ANEJO Nº 18: COMPARATIVA DE DELIMITACIÓN DEL DPMT TRAS LA ANULACIÓN DEL REAL DECRETO 668/2022, DE 1 DE AGOSTO

Durante la tramitación del expediente de deslinde y antes de la redacción del presente Proyecto, la Sala de lo Contencioso Administrativo del Tribunal Supremo dictó la Sentencia de 31 de enero de 2024, recurso nº 911/2022, por la que se declara nulo de pleno derecho el Real Decreto 668/2022, de 1 de agosto, por el que se modifica el Reglamento General de Costas aprobado por RD 876/2014, de 10 de octubre. Dado que el RD 668/2022 modificaba el Reglamento en su artículo 4 c) en cuanto a los criterios técnicos para la determinación de la zona marítimo-terrestre y de la playa, relativos al alcance del oleaje y a las dunas, ha sido precisa la elaboración de un nuevo Estudio de Inundación que tenga en cuenta los criterios fijados en el Reglamento General de Costas de 2014 antes de su modificación de 2022, ahora anulada. Dicho Estudio, realizado al igual que el anterior por la empresa IDYMA, se adjunta en el Anexo nº 5, apartado 2.3, de este Proyecto y con arreglo a sus resultados han sido contestadas las alegaciones presentadas por los interesados. Igualmente, se hace constar que

VÉRTICES M-2 A M-6:

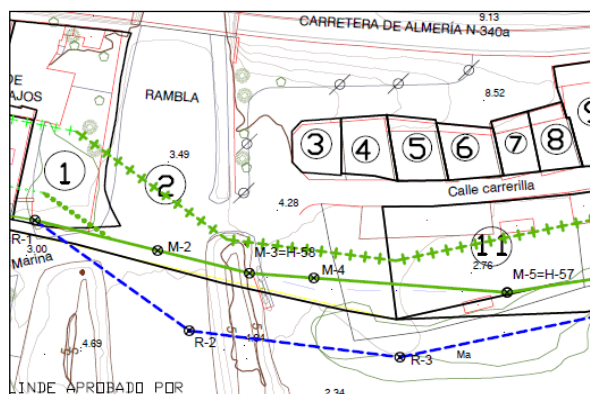
VÉRTICES DE DPMT ANTES DE LA MODIFICACIÓN

VÉRTICES DE DPMT Y RM DESPUÉS DE LA MODIFICACIÓN

VERTICES M-6 A M-10:

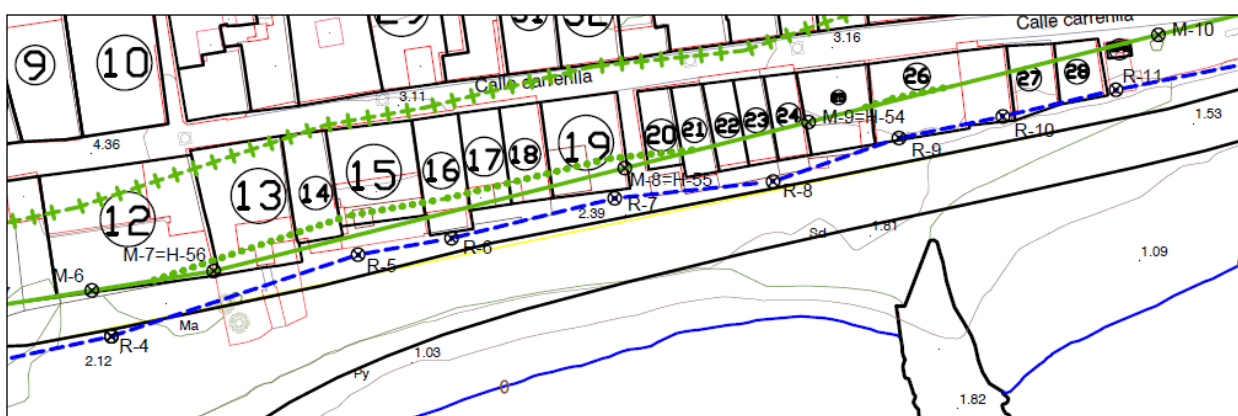
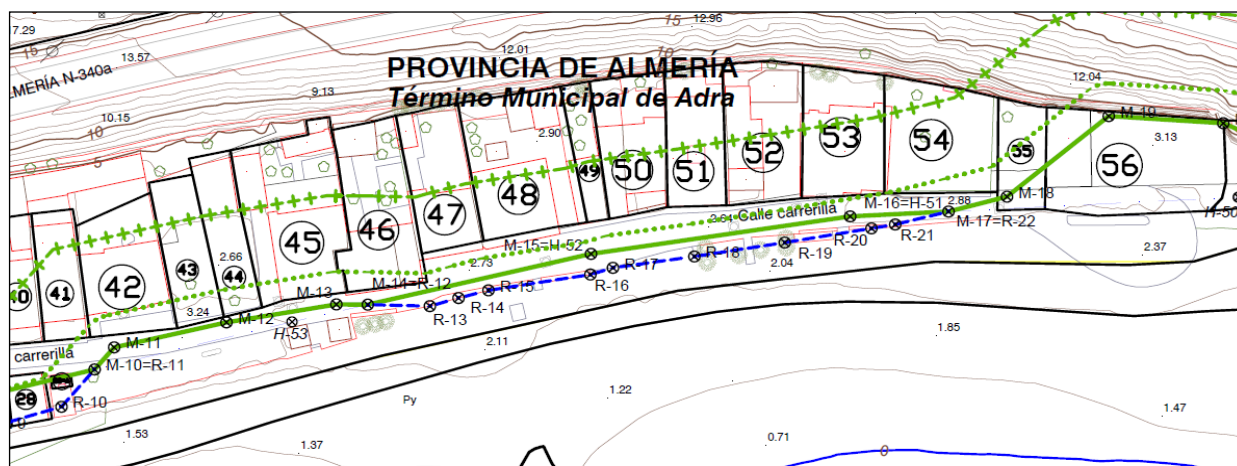
VÉRTICES DPMT Y RIBERA DEL MAR ANTES DE LA MODIFICACION

VÉRTICES DPMT Y RIBERA DEL MAR DESPUES DE LA MODIFICACION

VERTICES M-11, M-12, M-13, M-14:

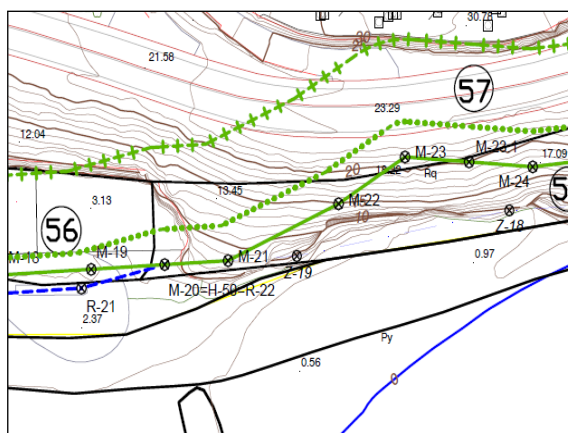
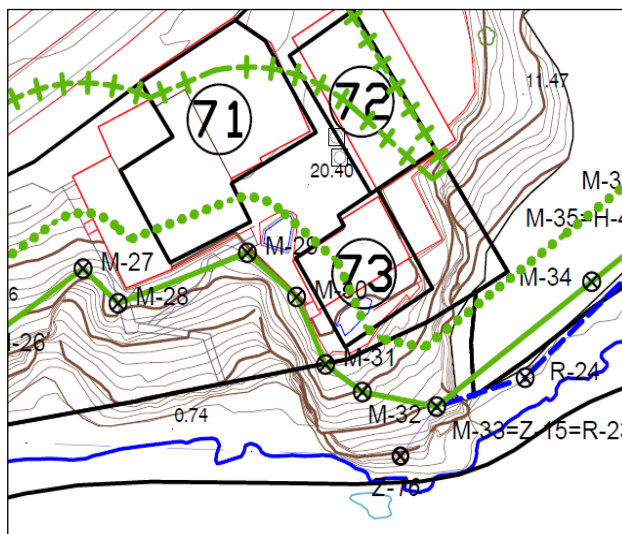
VÉRTICES DPMT Y RIBERA DEL MAR ANTES DE LA MODIFICACION

VÉRTICES DPMT ANTES DE LA MODIFICACION

VÉRTICES DPMT Y RM DESPUES DE LA MODIFICACION

VERTICES M-40 Y M-41:

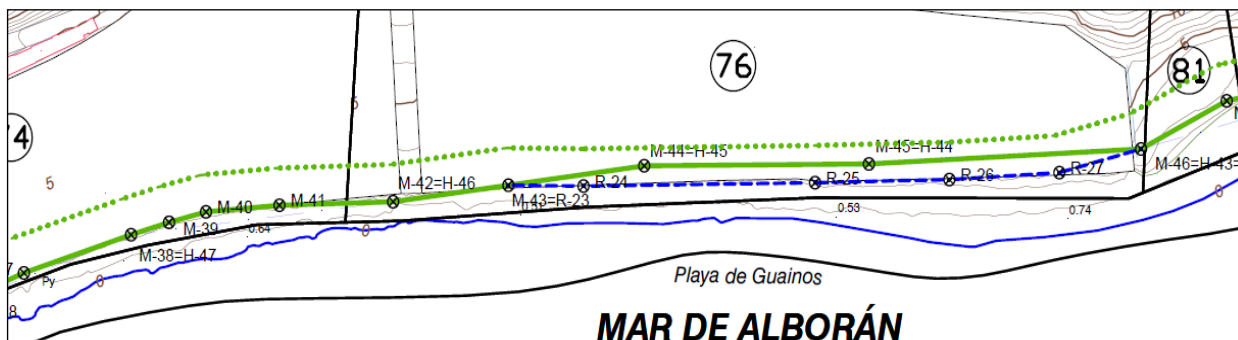
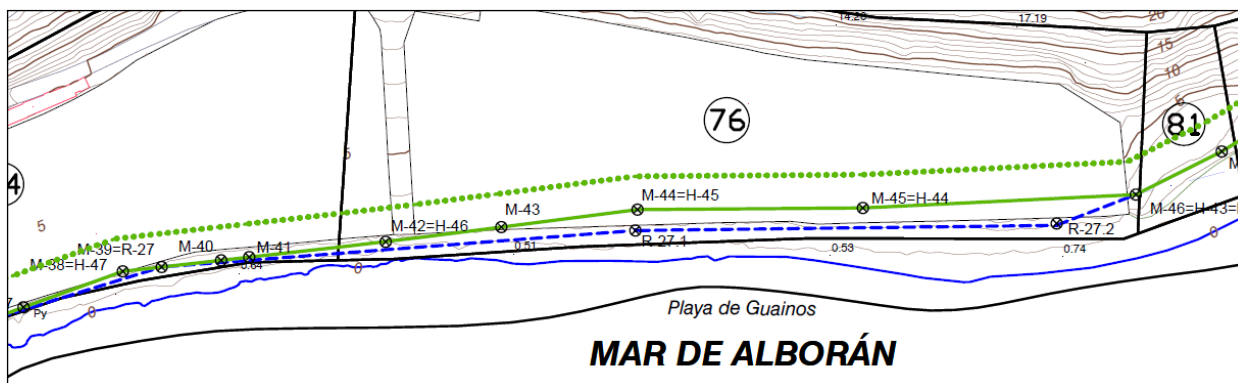
VÉRTICES DPMT Y RM ANTES DE LA MODIFICACION

VÉRTICES DPMT Y RM DESPUES DE LA MODIFICACION

VERTICES M-48 A M-58:

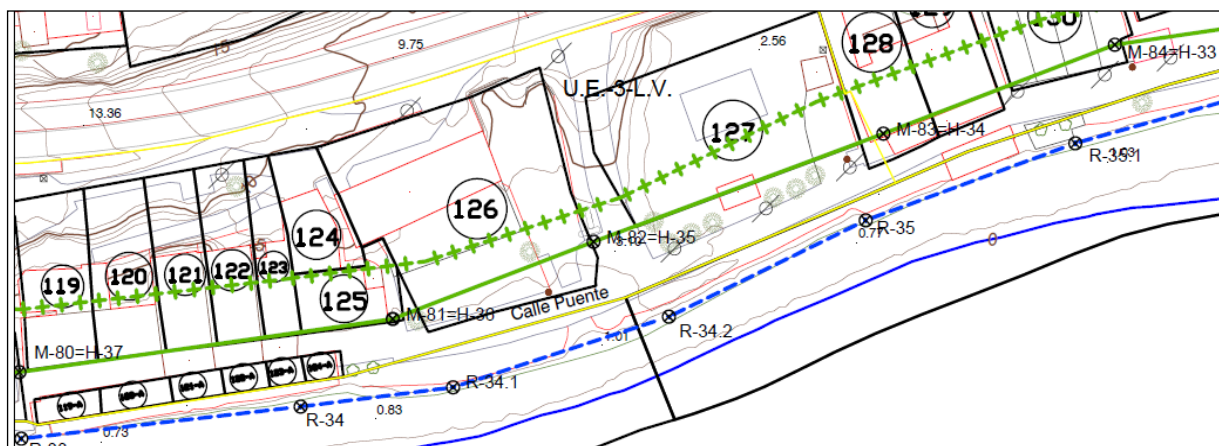
VÉRTICES DPMT ANTES DE LA MODIFICACION

VÉRTICES DPMT DESPUES DE LA MODIFICACION

VÉRTICES DPMT Y RM DESPUES DE LA MODIFICACION

VÉRTICES RM ANTES DE LA MODIFICACION

VÉRTICES RM DESPUES DE LA MODIFICACION

VERTICES M-91 y M-92:

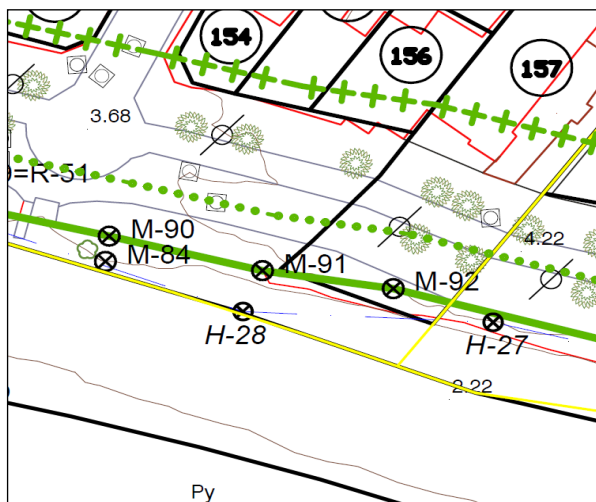
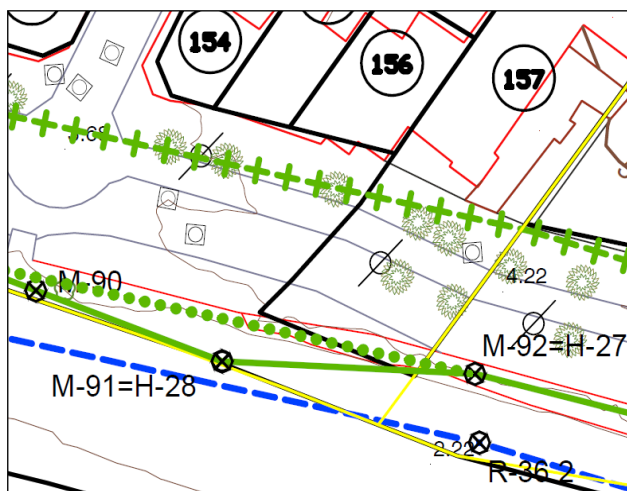
VÉRTICES DPMT ANTES DE LA MODIFICACION

VÉRTICES DPMT Y RM DESPUES DE LA MODIFICACION

VERTICE M-98:

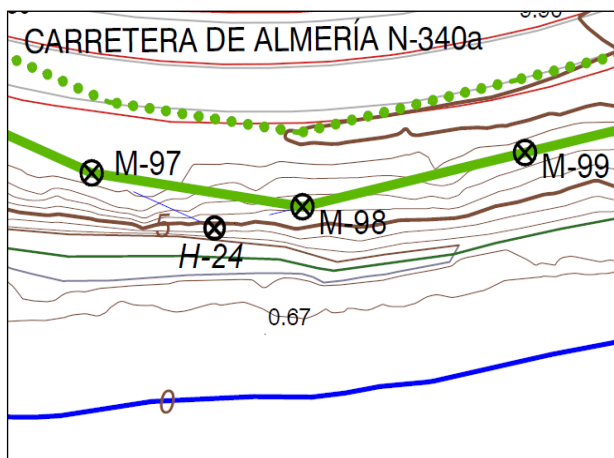
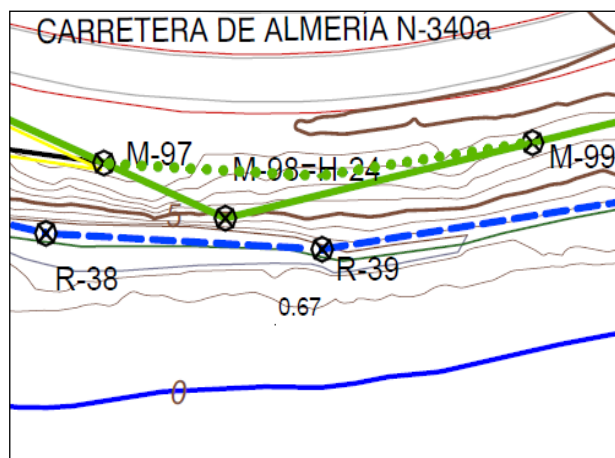
VÉRTICES DPMT ANTES DE LA MODIFICACION

VÉRTICES DPMT Y RM DESPUES DE LA MODIFICACION

VERTICES M-101 Y M-102:

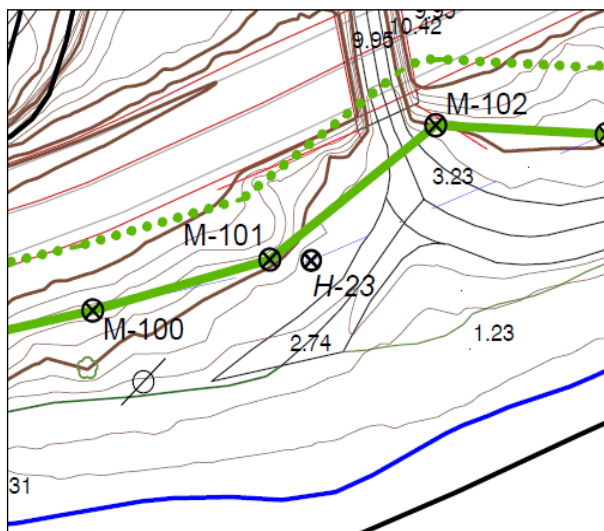
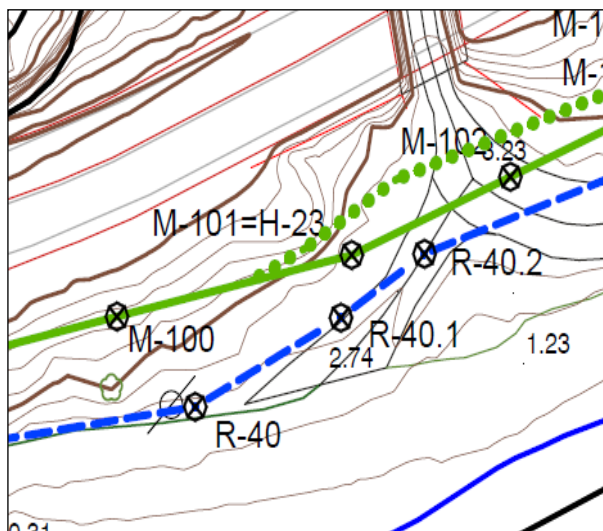
VÉRTICES DPMT ANTES DE LA MODIFICACION

VÉRTICES DPMT Y RM DESPUES DE LA MODIFICACION

VERTICE M-106:

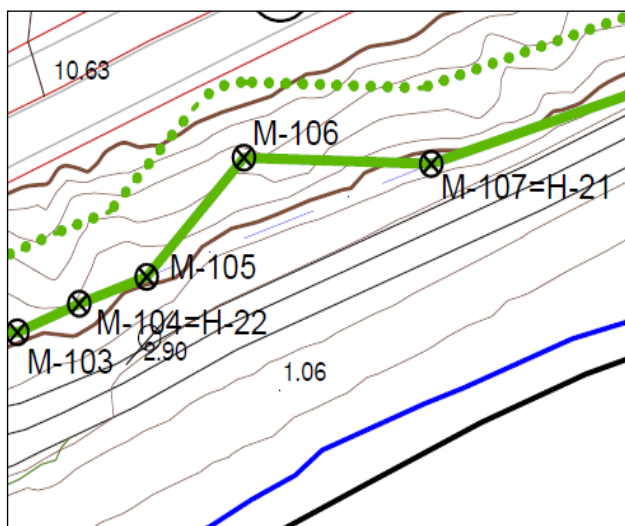
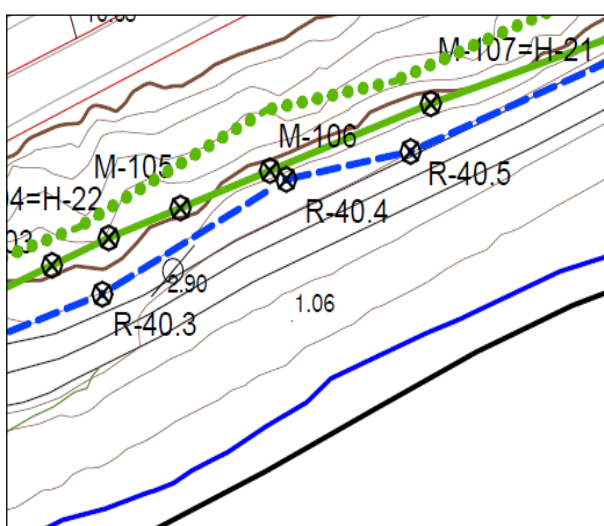
VÉRTICES DPMT ANTES DE LA MODIFICACION

VÉRTICES DPMT Y RM DESPUES DE LA MODIFICACION

VERTICES M-110, 111, 112, 113, 114:

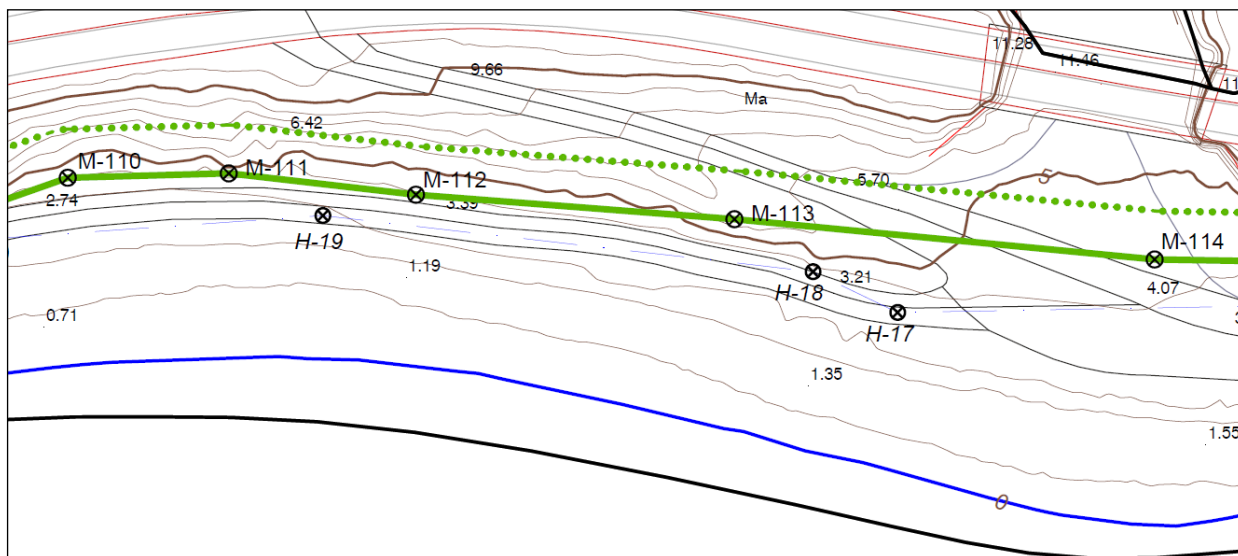
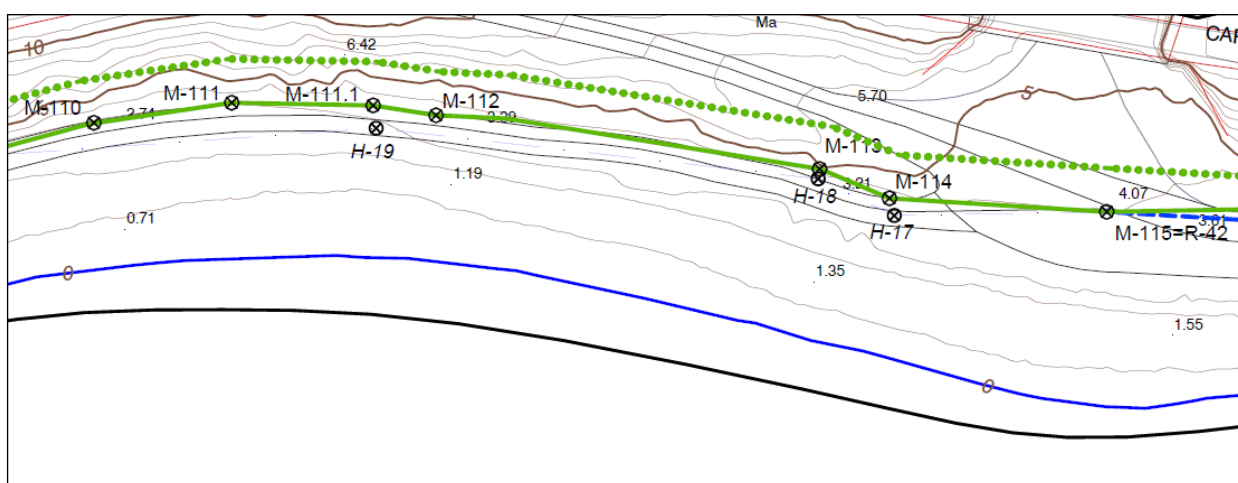
VÉRTICES DPMT ANTES DE LA MODIFICACION

VÉRTICES DPMT DESPUES DE LA MODIFICACION

VERTICES M-114, M-115, M-116, M-117, M-118:

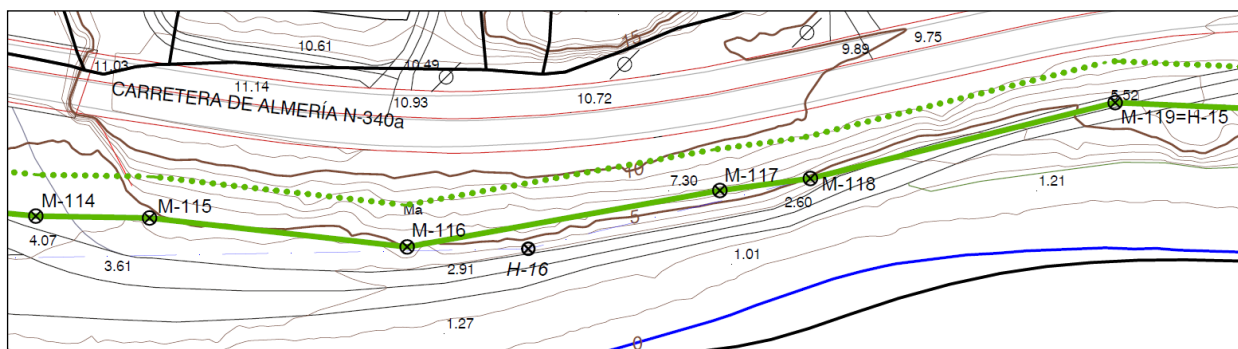
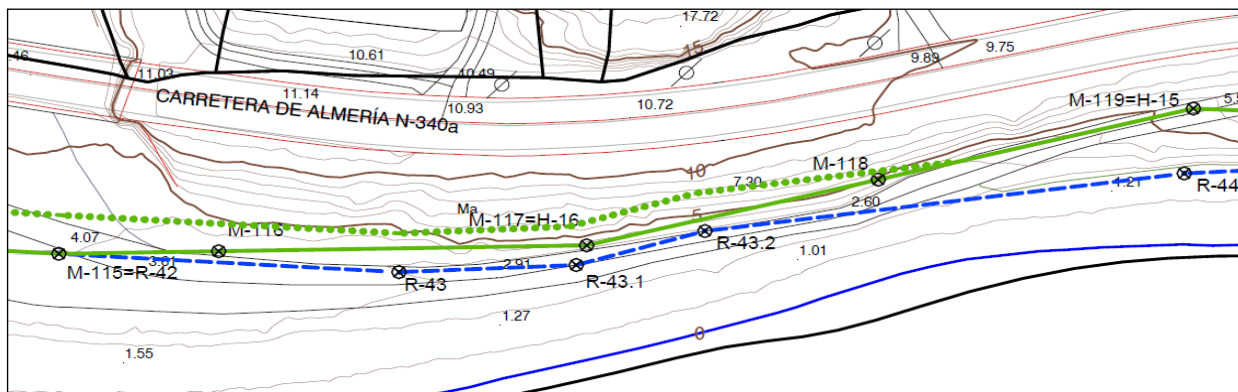
VÉRTICES DPMT ANTES DE LA MODIFICACION

VÉRTICES DPMT Y RM DESPUES DE LA MODIFICACION

VERTICES M-120 a M-124:

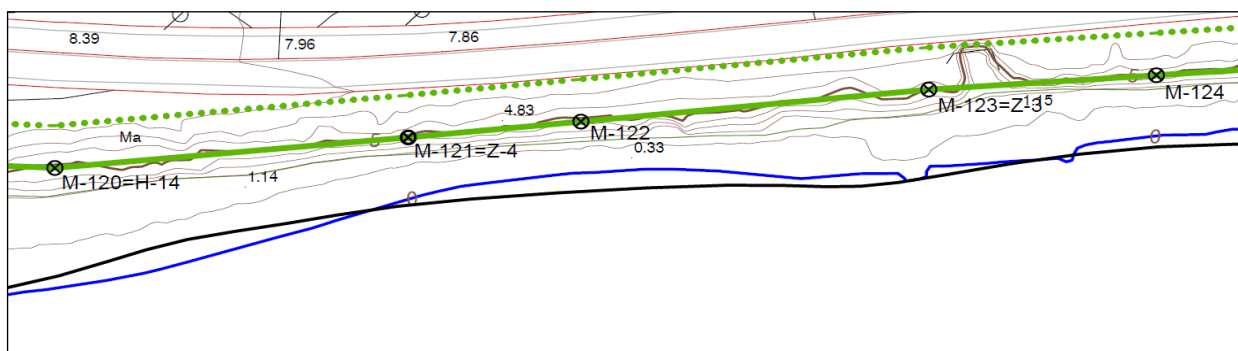
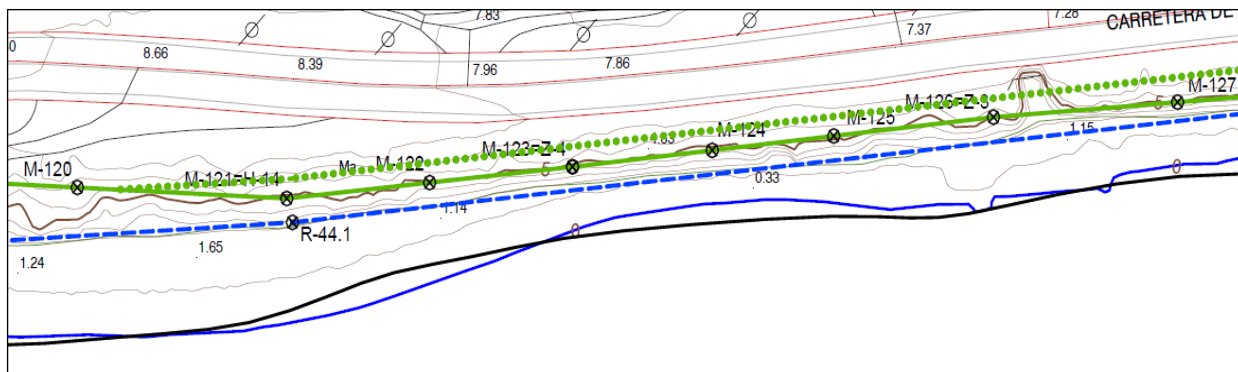
VÉRTICES DPMT ANTES DE LA MODIFICACION

VÉRTICES DPMT Y RM DESPUES DE LA MODIFICACION

VERTICES M-131 Y M-132:

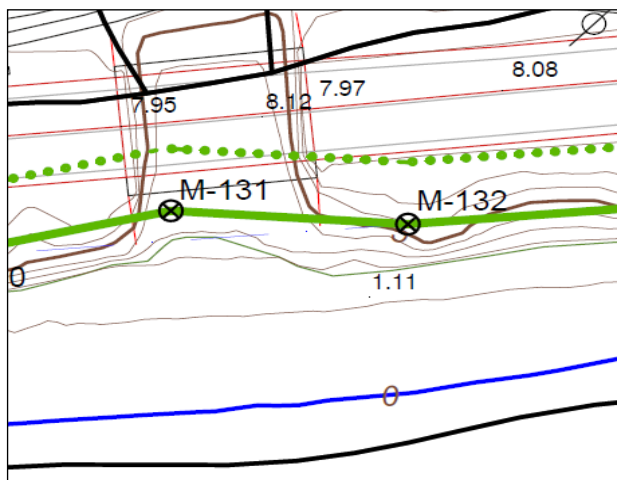
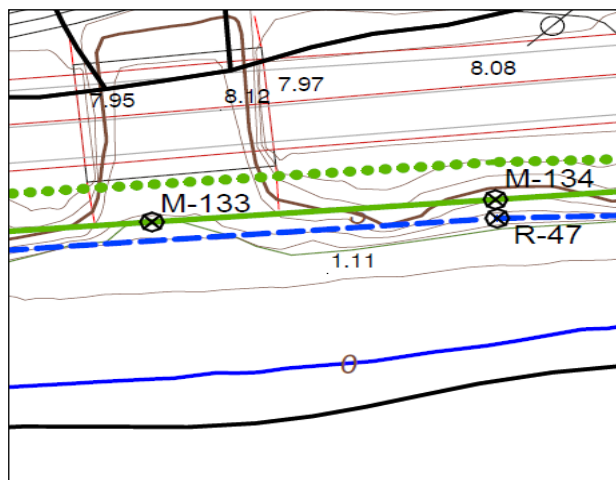
VÉRTICES DPMT ANTES DE LA MODIFICACION

VÉRTICES DPMT Y RM DESPUES DE LA MODIFICACION

VERTICES M-136 A M-148:

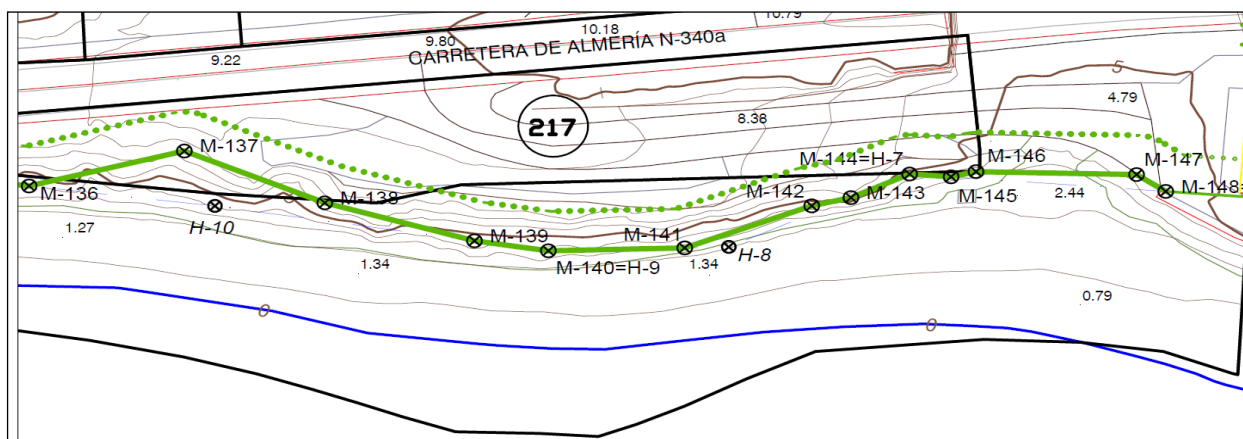
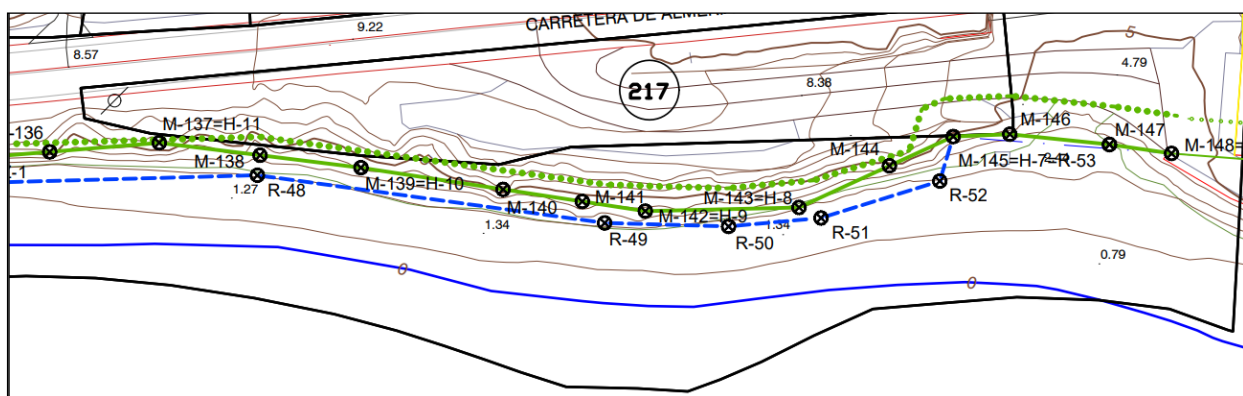
VÉRTICES DPMT ANTES DE LA MODIFICACION

VÉRTICES DPMT Y RM DESPUES DE LA MODIFICACION
